Convention douanière du 2 décembre 1972 relative aux conteneurs, 1972

Modification des annexes 4 et 6

Adoptée par le Conseil fédéral le 11 août 1982

Appendice I
Croquis n° 2 a)

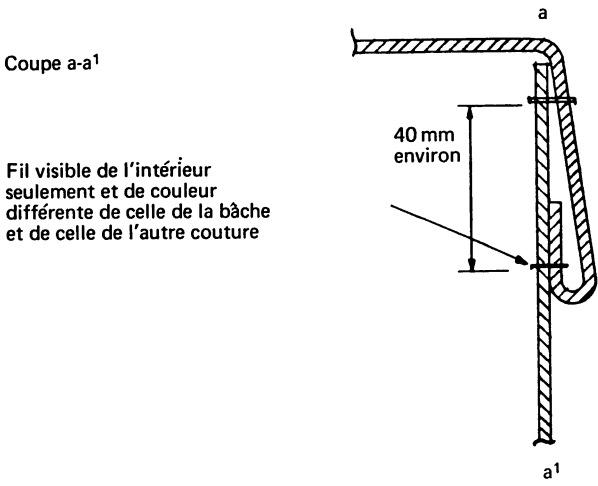
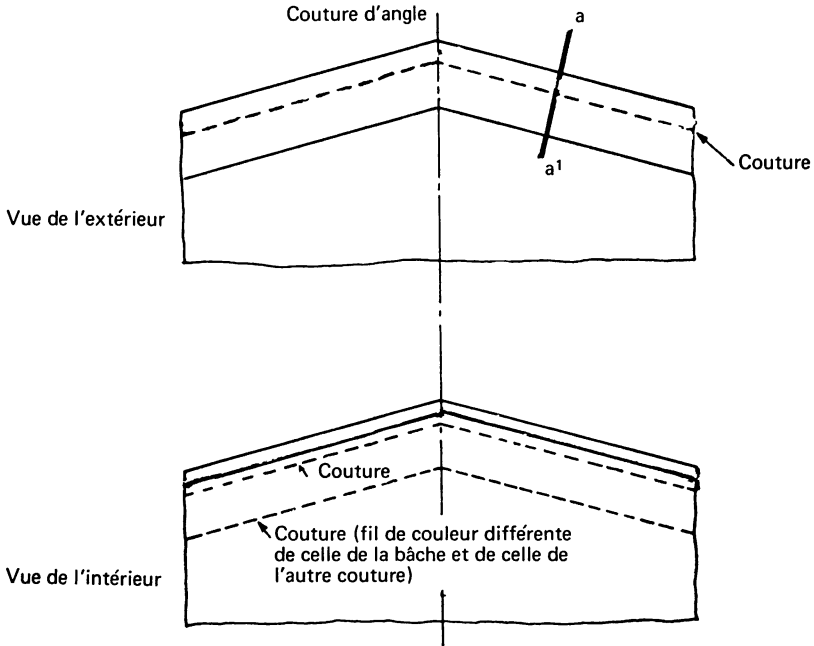
Art. 4, par. 3: lire la deuxième phrase comme suit:

3. . . . Ces coutures seront faites conformément au croquis n° 1 joint au présent règlement; toutefois, lorsque, pour certaines parties de la bâche (telles que rabats et angles renforcés), il n'est pas possible d'assembler les pièces de cette façon, il suffira de replier le bord de la partie supérieure et de faire les coutures conformément aux croquis n° 2 ou 2a) joints au présent règlement.

Insérer dans l'annexe 4 un nouveau croquis 2a) (ci-joint en tant qu'appendice 1).

Exemple de charnière et de dispositif de scellement douanier pour les portes de conteneurs calorifugés

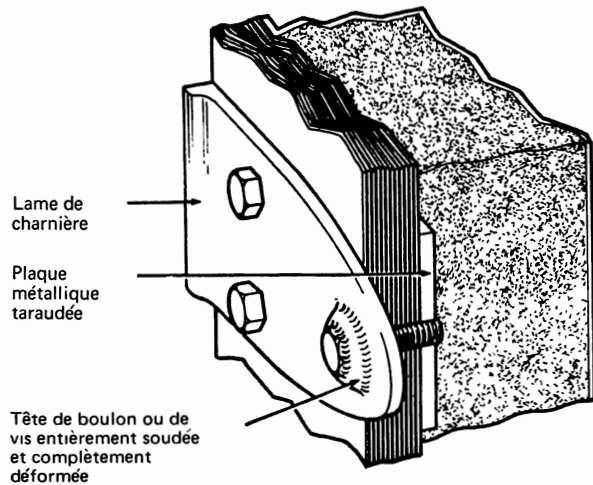
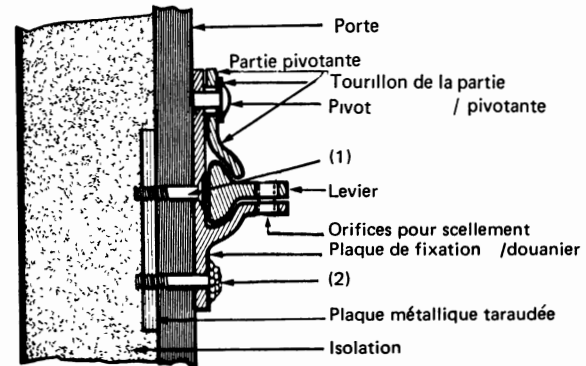
Note explicative 4.2.1.b)-1.: le nouvel alinéa c) suivant est ajouté:

- c) Exceptionnellement, dans le cas des conteneurs calorifugés seulement, le dispositif de scellement douanier, les charnières et les autres pièces dont l'enlèvement permettrait d'accéder à l'intérieur du conteneur ou à des espaces dans lesquels des marchandises pourraient être cachées, peuvent être fixés aux portes de ce conteneur par des boulons ou des vis qui sont introduits depuis l'extérieur, mais qui ne satisfont pas par ailleurs aux prescriptions de l'alinéa a) de la Note explicative au paragraphe 1a) de l'article 2 de l'annexe 4, sous réserve:

- i) que les pointes des boulons ou des vis soient ancrées dans une plaque taraudée ou dans un dispositif semblable monté derrière le ou les panneaux extérieurs de la porte; et

- ii) que les têtes d'un nombre approprié de ces boulons ou de ces vis soient soudées au dispositif de scellement douanier, aux charnières, etc., de telle manière qu'elles soient complètement déformées et que l'on ne puisse enlever ces boulons et vis sans laisser de traces visibles (voir croquis n° 4 joint à la présente annexe).

Insérer dans l'annexe 6 un nouveau croquis n° 4 (ci-joint en tant qu'appendice 2).

Croquis n° 5

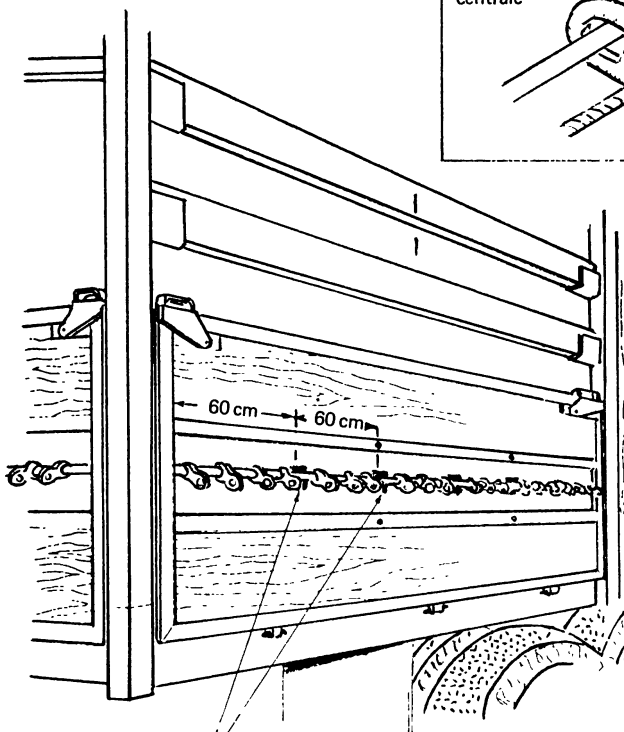
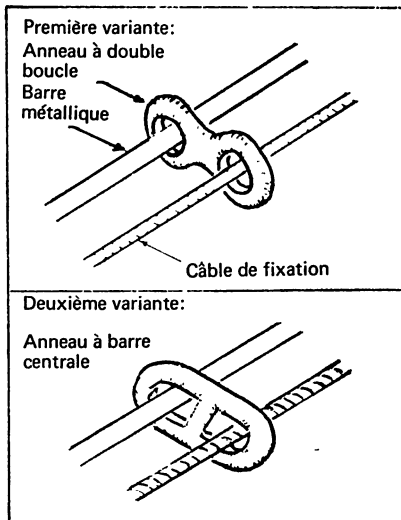
4.4.6.a)-2 Des anneaux de fixation en métal coulissant sur les barres métalliques fixées aux conteneurs sont acceptables aux fins du présent paragraphe (voir croquis n° 5 joint à la présente annexe) à condition:

- a) que les barres soient fixées au conteneur à des intervalles maximaux de 60 cm, de telle manière qu'on ne puisse les enlever et les remettre en place sans laisser de traces visibles;
- b) que les anneaux soient faits d'une double boucle ou pourvus d'une barre centrale et qu'ils soient fabriqués d'une seule pièce sans soudure;
- c) que la bâche soit fixée au conteneur d'une façon qui satisfasse strictement à la condition énoncée à l'alinéa a) de l'article premier de l'annexe 4 à la présente Convention.

Insérer dans l'annexe 6 un nouveau croquis n° 5 (ci-joint en tant qu'appendice 3).
